## RESPUESTA A SEGUNDA SOLICITUD DE ACLARACIÓN AL ESTUDIO DE IMPACTO AMBIENTAL CATEGORÍA 2

PROYECTO: ESTUDIO, DISEÑO, CONSTRUCCIÓN Y FINANCIAMIENTO DEL  
CAMINO SAN JOSÉ – CALIDONIA – PLATANARES – PIXVAE

## RESPUESTAS A SEGUNDA ACLARATORIA

FUENTE DE SELECTO 4  
 LOVAINA

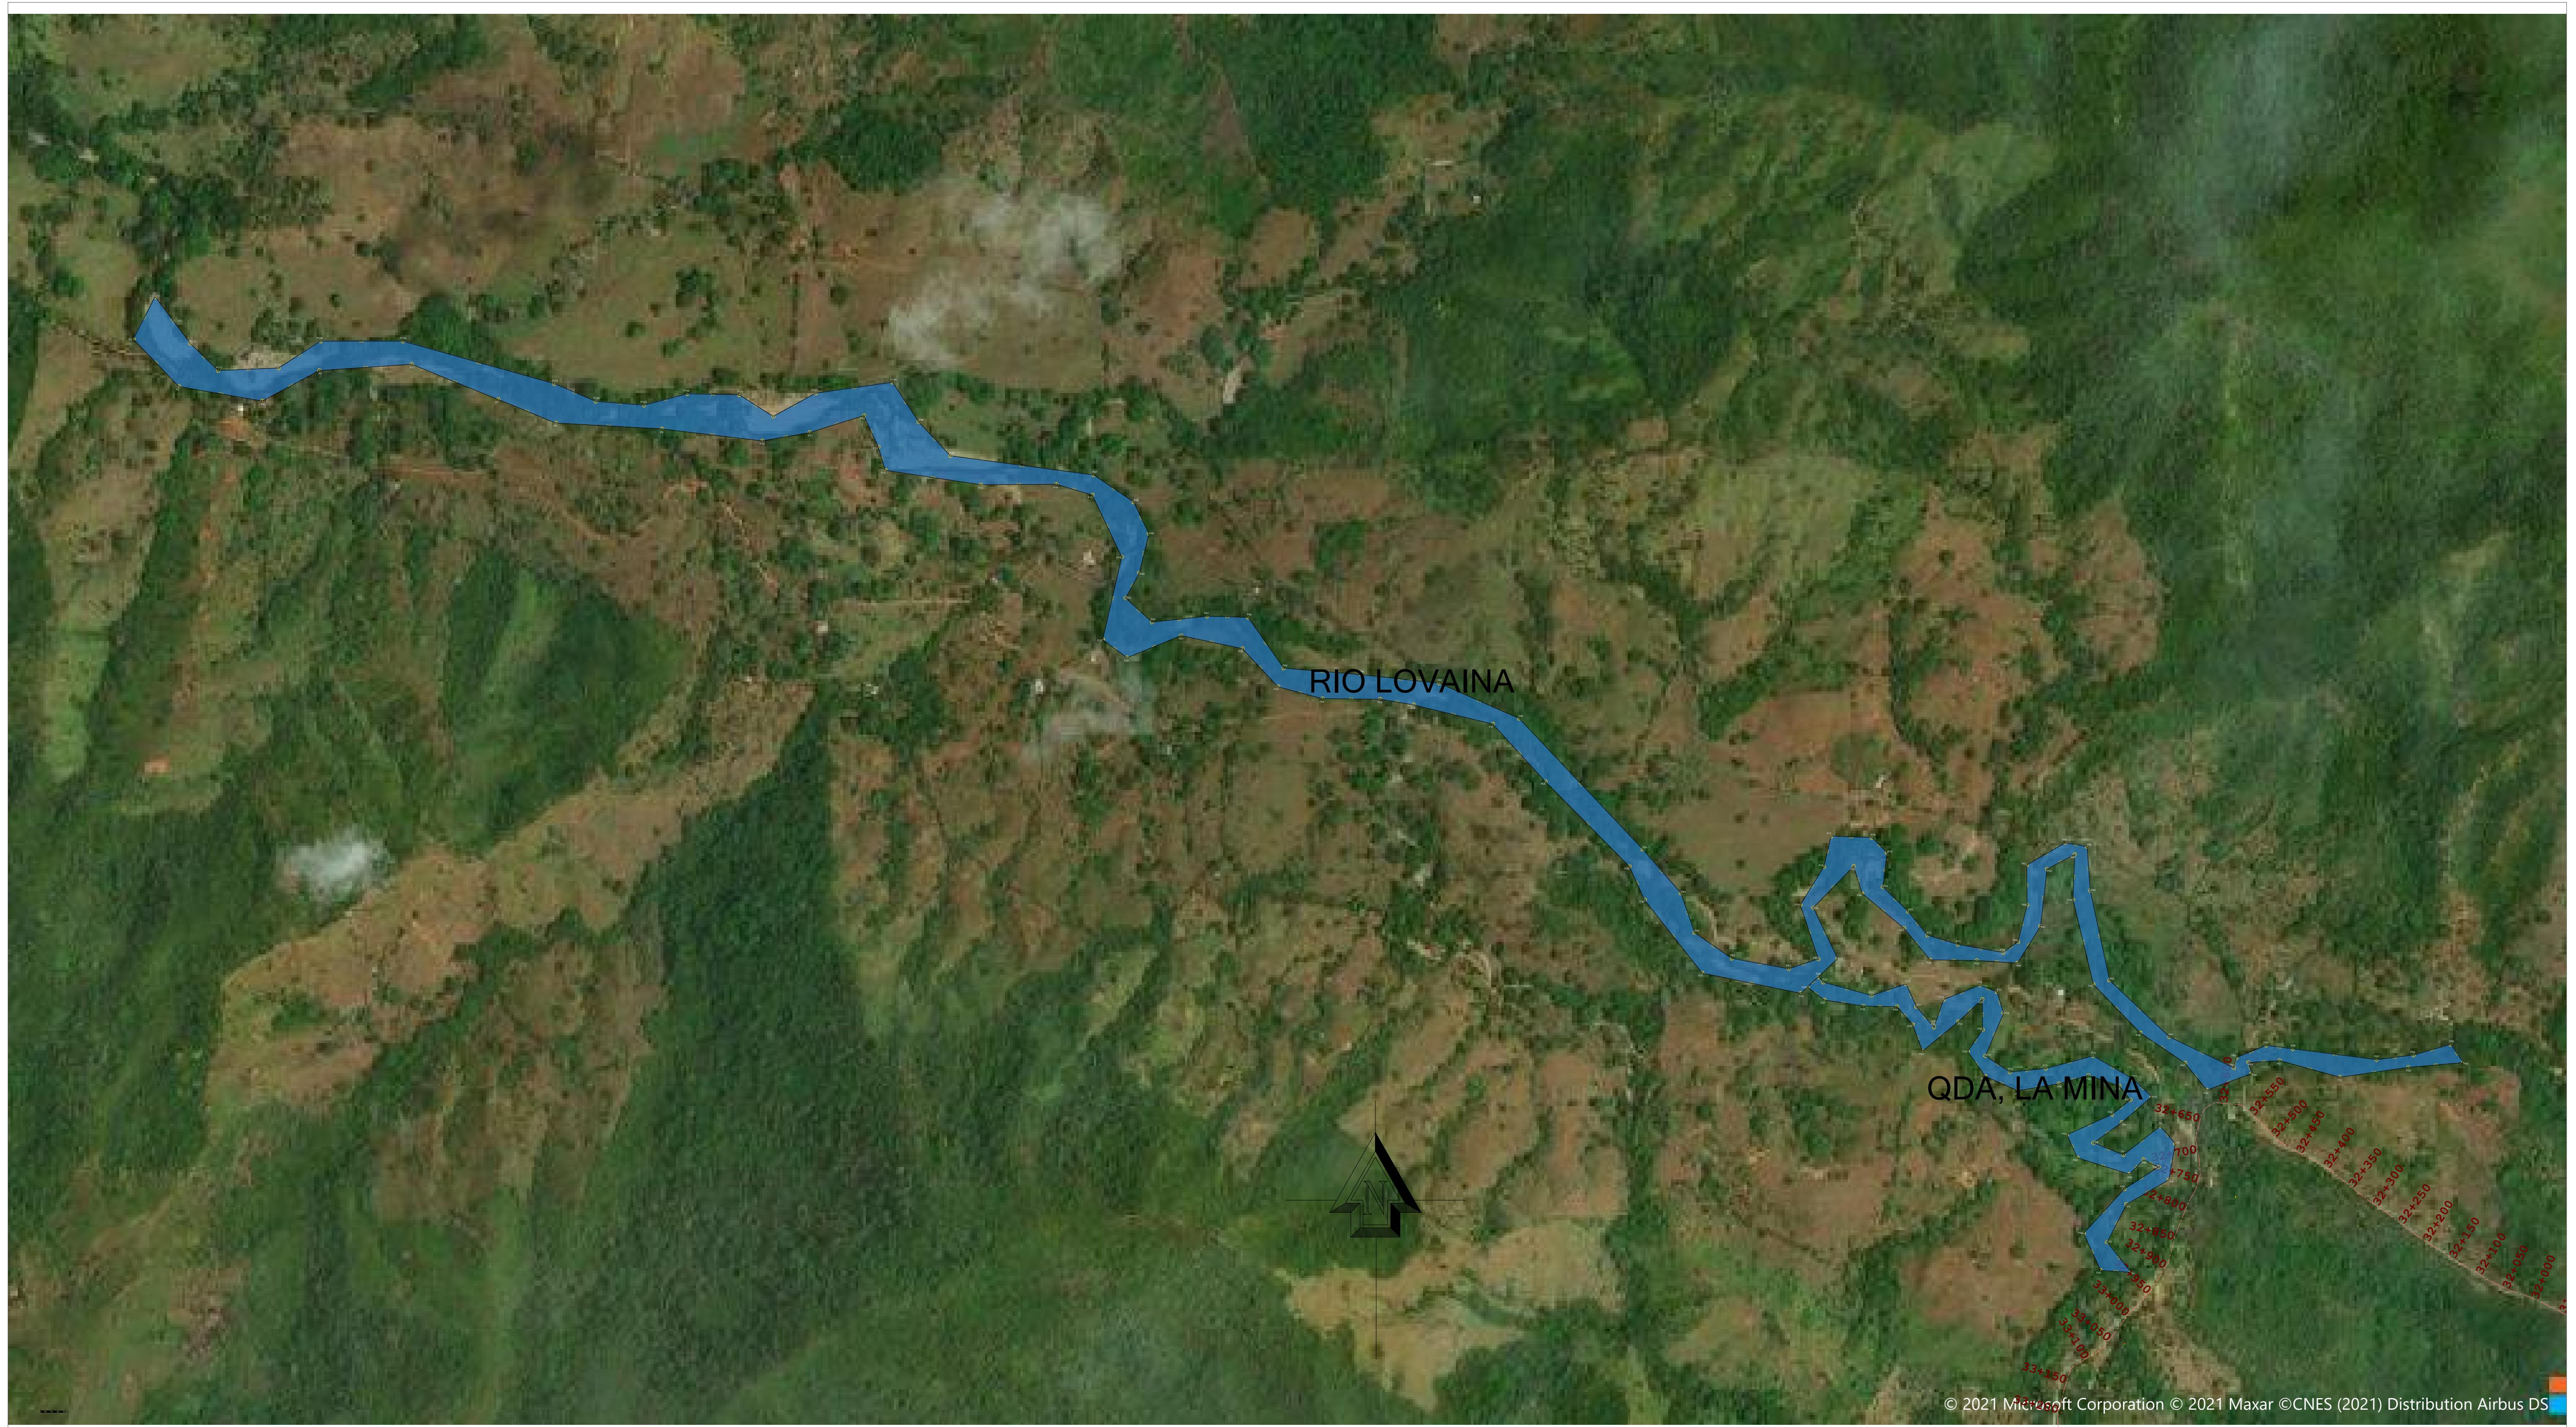
- c. Indicar volumen de material a extraer en los sitios 4, 6, 7 de la tabla de Sitios de Préstamo, presentados en la página 20. R: El siguiente cuadro presenta los volúmenes a extraer de los sitios 4, 6 y 7 mencionados en la página 20 de la respuesta a la primera aclaratoria. Ver planos\*.

Nº	Nombre de Fuente	Volumen	Planos*
4	Lovaina	10,000 m <sup>3</sup>	Fuente de Selecto 4 Lovaina
6	Río Seco	10,000 m <sup>3</sup>	Polígono de Extracción Río Seco
7	Río Lovaina	140,000 m <sup>3</sup>	Polígono Fuente de Río Lovaina-Pixvae

PATIO DE OFICINAS  
SAN JOSÉ - SONÁ

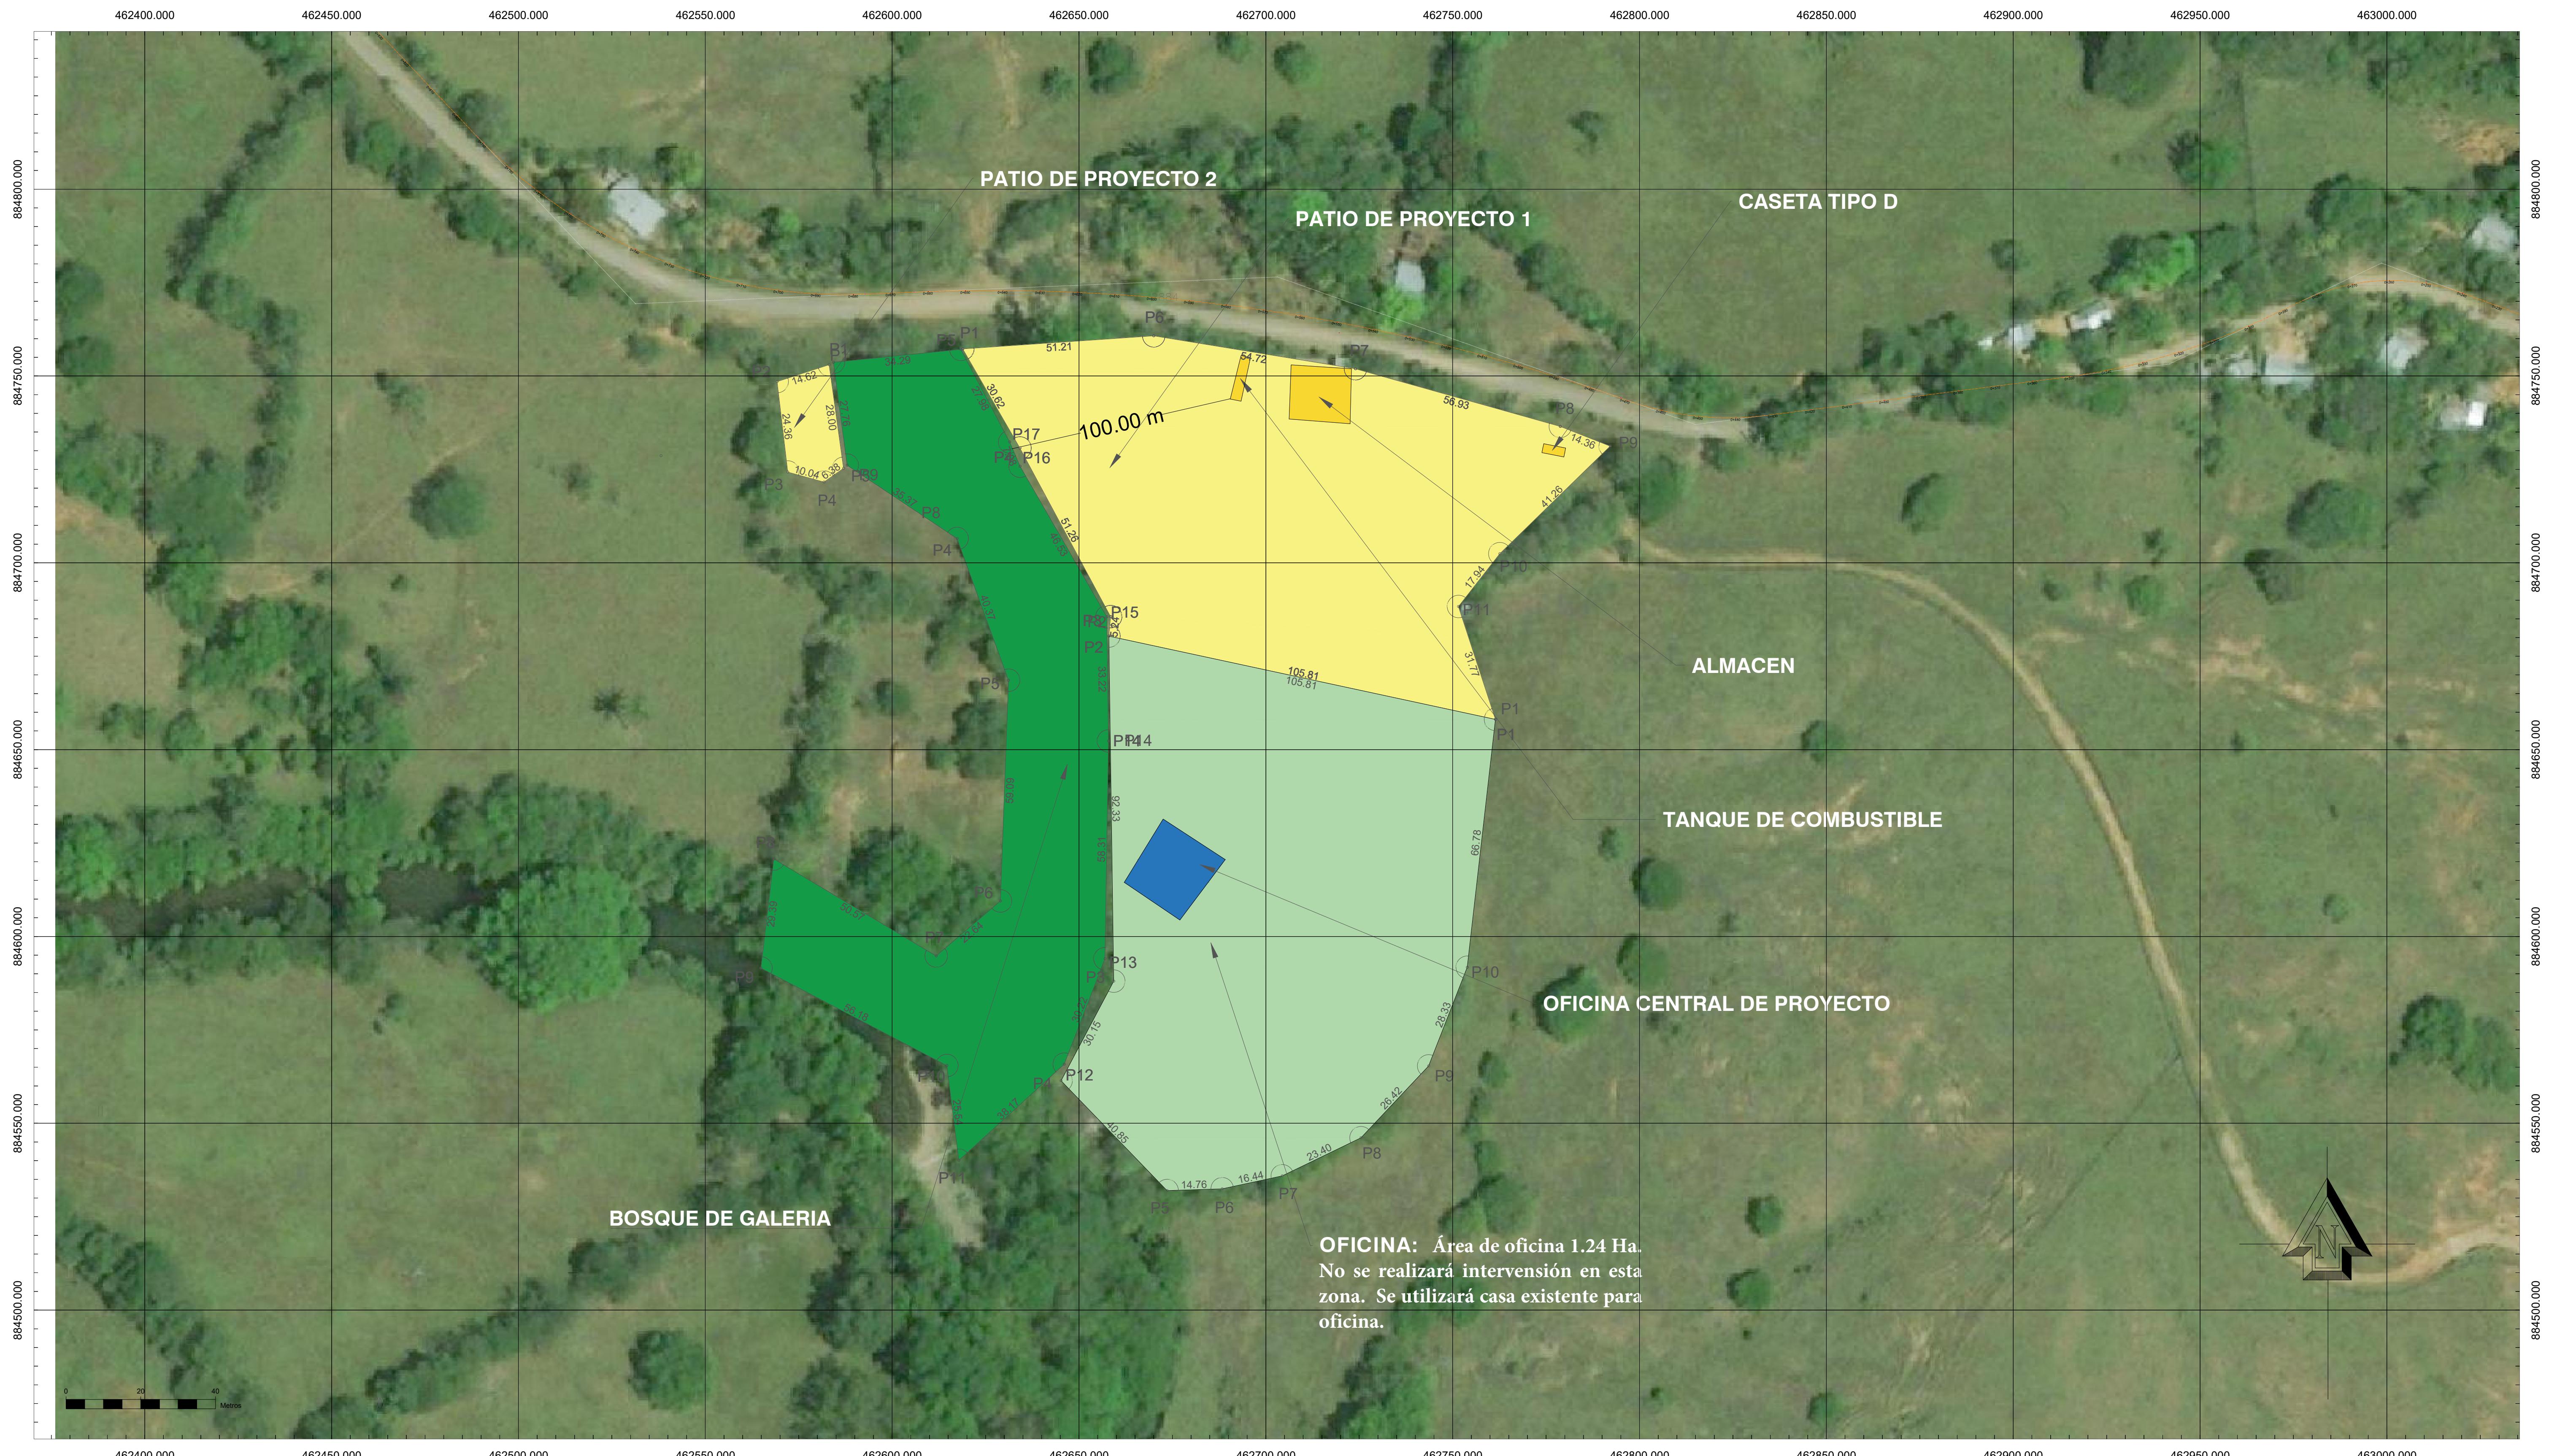
- c. Aclarar si el área de 1.4 ha se utilizará para oficina o campamento central del proyecto. **R: El área que se utilizará para campamento central (en el cual se ubica la oficina) del proyecto será de 1.24068 Has, toda vez que se ha delimitado en función de la franja de Bosque de Galería existente. Ver Plano denominado Patio de Oficinas. Las coordenadas se presentan en Excel en DATUM WGS84.**

ITEM	Descripción	Superficie, m <sup>2</sup>	Aclaración
1	Bosque de Galería (zona de protección) Oficina de Campamento Central	2018.58	Se aclara que el bosque de galería se ubica dentro de la finca alquilada por ININCO, S.A. para el proyecto. El área ocupada por el Bosque de Galería es de 0.81145 ha. La zona a utilizar como campamento central, en el cual existe una casa que será utilizada para oficina tiene un área de 1.24068 ha. Esta zona no será intervenida en ningún momento. Se colocará letreros de señalización en la zona colindante con el bosque de galería para restringir el acceso. Se adjunta plano denominado Patio de Oficinas. Las coordenadas se presentan en Excel en DATUM WGS84.
2	Bosque de Galería (zona de protección) Área de almacén y estación de combustible	2608.28	El patio de Proyecto 1 tiene un área de 1.05234 Has, en el cual se ubicará el tanque de combustible y el almacén. En plano puede observar el patio de Proyecto 2 con un área de 0.04079 ha, el cual se contempla como una opción a utilizar solamente en caso de ser extremadamente necesario, accediendo desde la calle y su utilización contará con límites marcados para no afectar el bosque de galería. Se adjunta plano denominado Patio de Oficinas.
